Mission régionale d'autorité environnementale

**Avis délibéré
sur le projet de parc agrivoltaïque
porté par la société QAIR FRANCE
sur la commune de La Rouaudière (53)**

N°MRAe PDL 00711 / AP

Plan de masse du projet – source étude d'impact carte 74

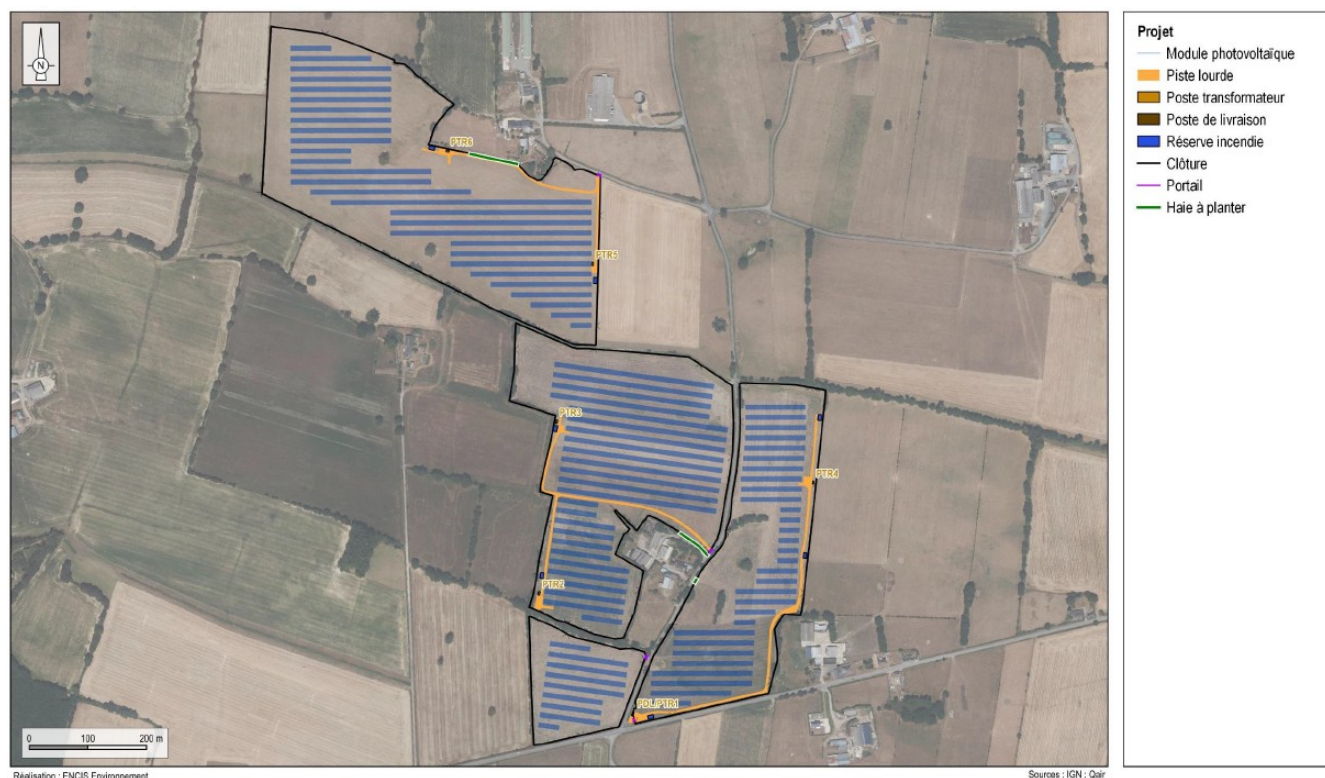
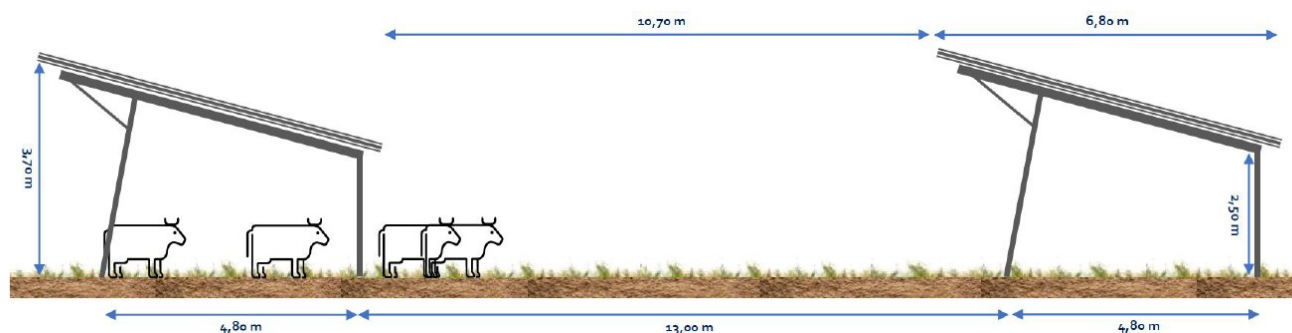
rangées de tables d'une largeur projetée au sol de 6,80 m seront espacées de 10,70 m. Au point bas les panneaux seront disposés à 2,50 m au-dessus du sol et au point haut à 3,70 m.

Sur les 41,7 ha de surface clôturée, la surface totale des modules projetée au sol sera de 9,3 ha.

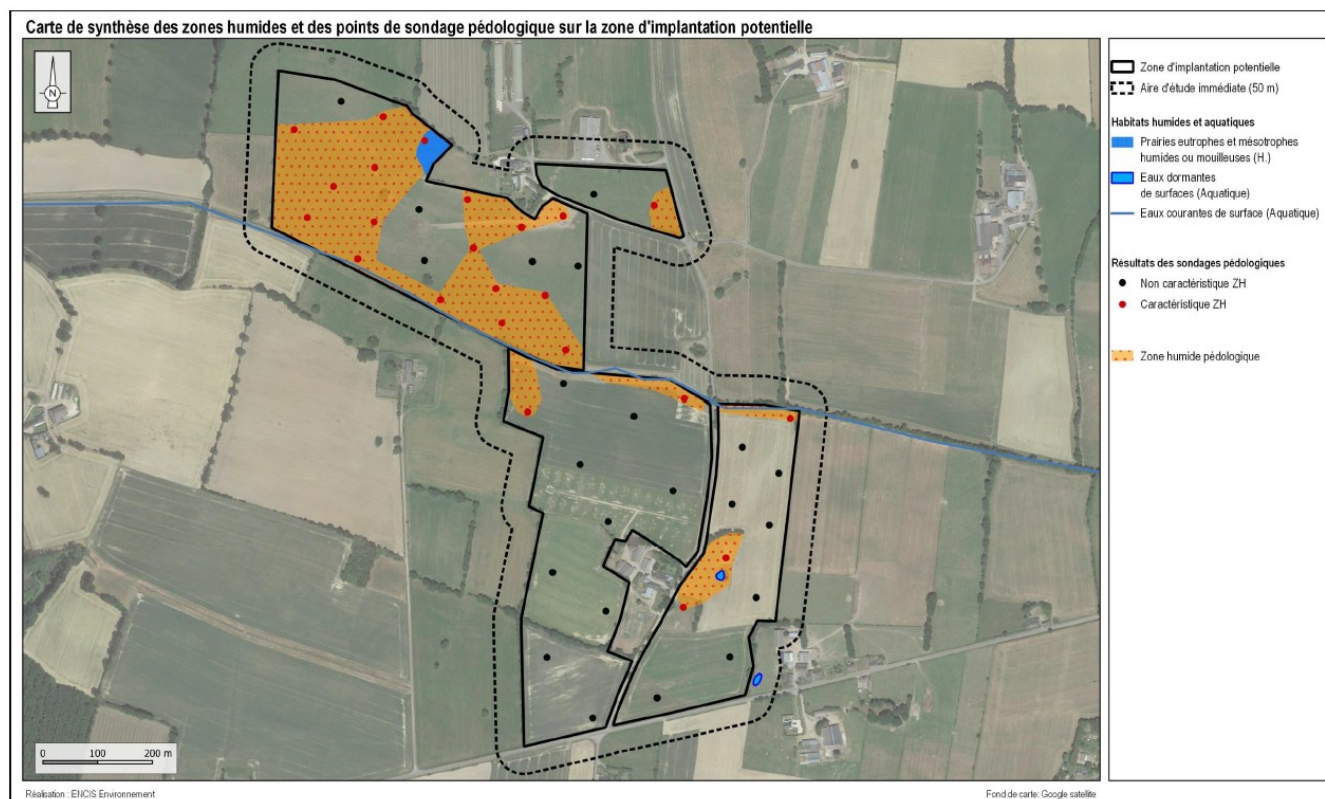
De la même manière, au regard des boisements, haies et arbres présents au niveau de l'aire d'étude immédiate (carte 31), le dossier gagnerait à préciser si des habitats favorables aux coléoptères protégés à enjeu de conservation comme le Grand capricorne et le Lucane cerf-volant ont été détectés et dans ce cas de les indiquer.

- ***compléter l'inventaire en ce qui concerne les rapaces nocturnes ;***
- ***préciser dans le détail le protocole relatif à la pose des plaques à reptiles et de compléter le cas échéant l'identification des enjeux correspondants ;***
- ***confirmer que les prospections des gîtes de chauves-souris ont bien porté également sur les arbres à cavités et les bâtiments de l'aire d'étude immédiate ;***
- ***préciser si des arbres à insectes saproxyliques ont été détectés et le cas échéant de les indiquer sur la cartographie des habitats naturels.***

Cartographie de synthèse des enjeux écologiques de la ZIP -Source étude d'impact carte 66

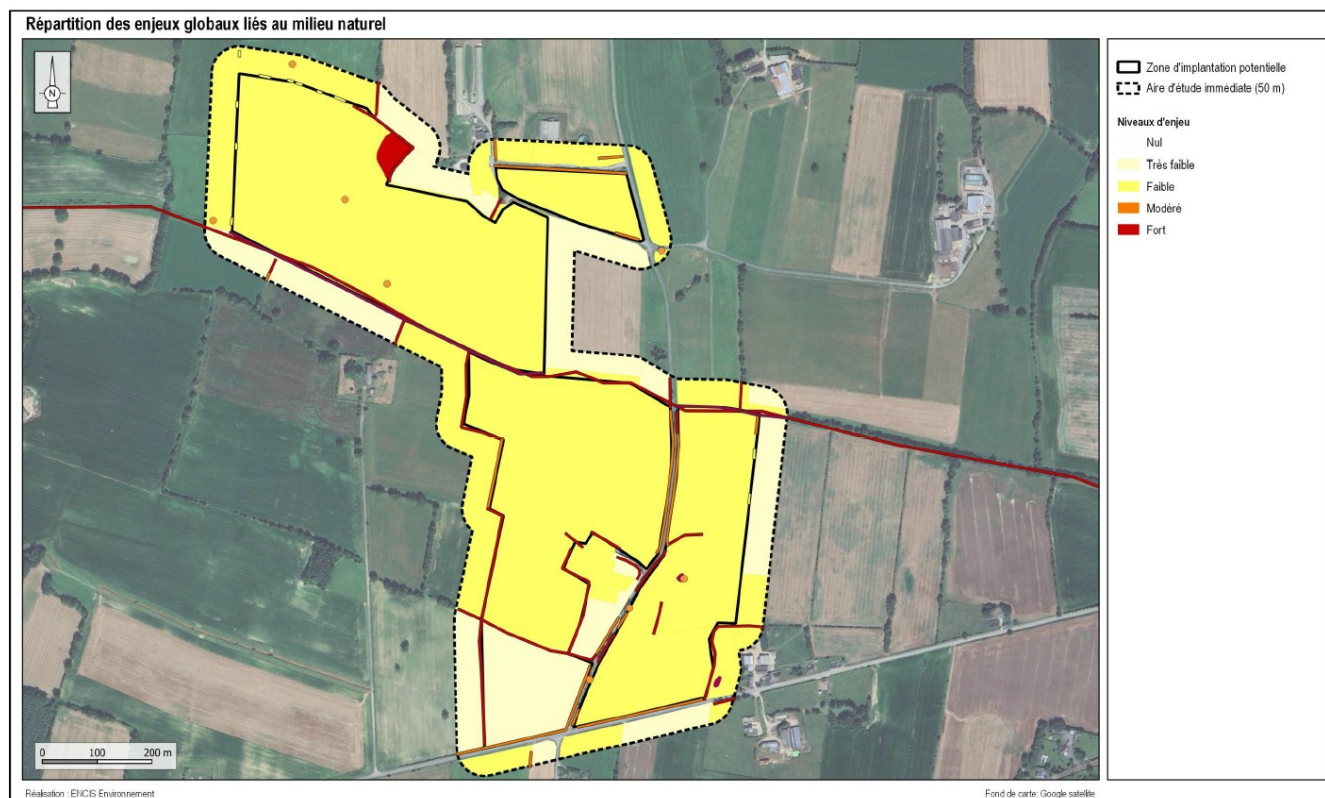
L'étude d'impact propose des restitutions cartographiques des enjeux relatifs à la faune terrestre, aux oiseaux et aux chiroptères. En lien avec les habitats naturels cartographiés, les enjeux les plus forts se concentrent au niveau des haies et boisements qui ceinturent les parcelles, des mares et arbres isolés et de la ripisylve associée au ruisseau.

Localisation du projet sur les zones humides – Source étude d'impact carte 90

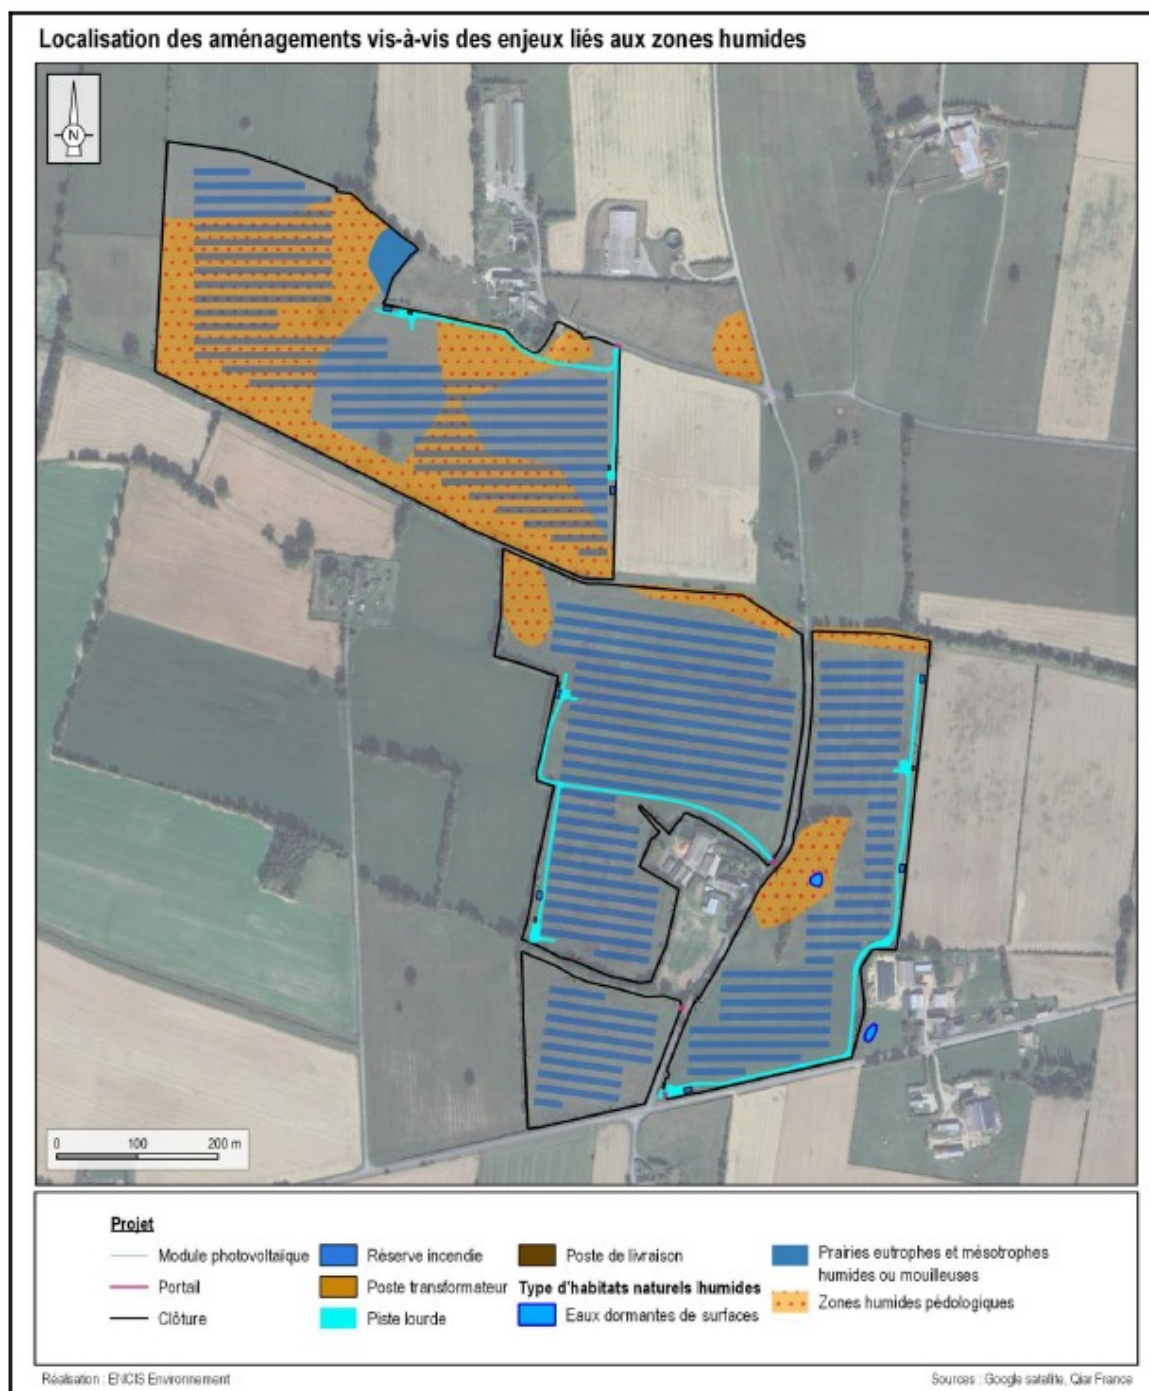
Comme évoqué précédemment, au sujet des raisons du choix du projet et des solutions de substitution, il est constaté une différence de prise en compte des zones humides entre les parcellaires nord et sud. Ainsi la recherche d'un évitement complet des installations de tables photovoltaïques sur des zones humides sur l'ensemble de la ZIP aurait conduit à une forte disparité en termes de panneaux à mettre en place sur chacune des deux exploitations agricoles. Il semble donc que la recherche d'un équilibre en termes de retombées¹² pour chacune des exploitations ait primé sur la prise en compte des zones humides au regard de leur plus forte densité sur les parcelles de la SCEA du Bois Gros, première exploitation démarchée par le porteur de projet.

Toutefois, au regard de la surface projetée des panneaux, ce seront 4 hectares au nord qui seraient concernés, alors qu'un évitement complet a pu être envisagé au sud sans qu'une réelle argumentation ne soit développée au regard des considérations environnementales du point de vue de la recherche de solutions de substitution raisonnable.

Ainsi la pose de ces panneaux sur ces secteurs sensibles peut à la fois induire une dégradation des habitats humides, un compactage du sol durant la phase de travaux et l'installation de structures d'ombrages fixes est susceptible d'influer sur l'évolution des cortèges floristiques et par voie de conséquence sur les insectes pollinisateurs inféodés à cette végétation.

Au regard de l'analyse développée ci-dessus, la MRAe recommande de présenter une réflexion plus aboutie des effets du projet sur les fonctionnalités des zones humides pour être en capacité de définir des mesures d'évitement, de réduction et de compensation à la hauteur des incidences directes, indirectes, temporaires et permanentes et de manière cohérente pour l'ensemble du périmètre de projet.

Carte 88 – source étude d'impact

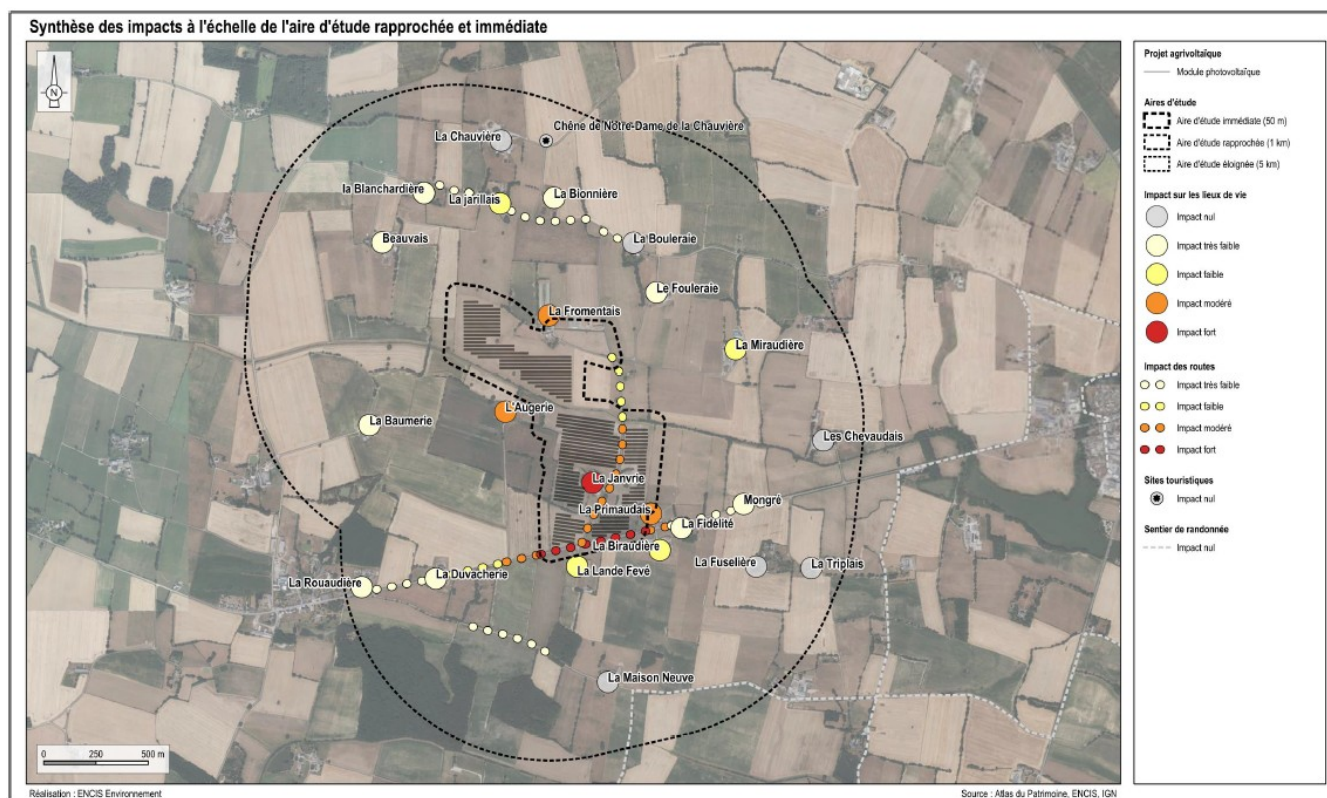
L'impact du projet sera inévitablement le plus marqué pour l'habitation associée aux installations agricoles de l'EARL La Janvrie qui, malgré le recul proposé, trouvera l'ensemble de ses perceptions concernées du fait de son positionnement enclavé au milieu de la centrale. Cette situation peut conduire à un problème d'acceptabilité dès lors qu'il ne s'agit pas de l'habitation d'un des exploitants associé au projet agrivoltaïque. La MRAe relève qu'aucun photomontage du projet depuis ce lieu de vie n'est proposé alors même que l'état initial mettait en évidence des perceptions avec deux secteurs de la ZIP.

Les photomontages proposés permettent d'apprécier certaines perceptions du projet et selon le cas, avant et après mise en place de plantations complémentaires. Toutefois, toutes ces simulations sont présentées en

période de pleine végétation. Les perceptions seront simplement partiellement filtrées en période hivernale au regard des haies au feuillage caduc y compris pour les plantations nouvelles dont les essences seront cohérentes avec la trame végétale ambiante, et qui devraient atteindre leur développement au bout de 5 années.

- ***de proposer des photomontages du projet pour les différents secteurs d'impacts modéré à fort tels qu'identifiés à l'étude d'impact ;***
- ***d'argumenter le choix d'un alignement différent des tables photovoltaïques au regard des différentes considérations à prendre en compte et notamment en termes paysager ;***
- ***d'adopter un traitement paysager des portails d'accès davantage en cohérence avec l'environnement bocager dans lequel le projet prend place.***
